零件承认书

线圈

Φ 21.5*D39*8.4uH*0.08*65P*11TS-45mm

样品规格承认书

产品规格 Product Specification

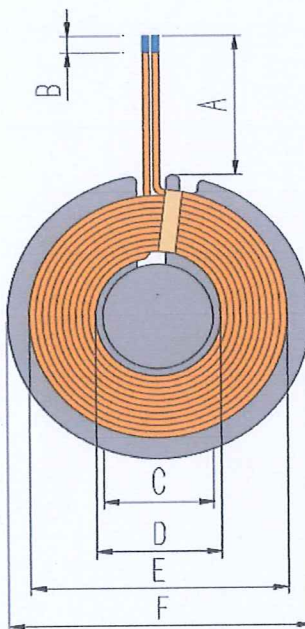
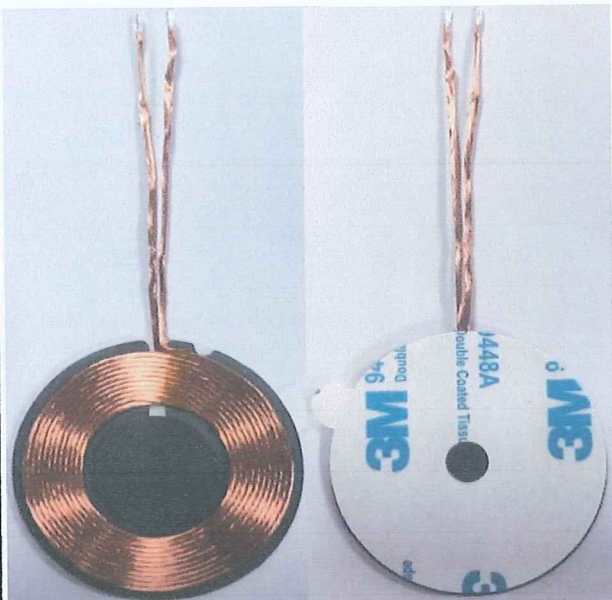
原规格/Current	希望变更规格/Request	变更理由/Reason
引线长度55±1mm	45±1mm	客户工程变更2025-1-3

A线长	B镀锡	C(小磁片)	D内径	E外径	F(大磁片)	G磁片厚)	H(总厚度)
45±1	2-4	$\phi 18*0.75$	21.5±0.5	39±0.5	42.4±0.4	1.0±0.05	2.2MAX(不含离型纸)
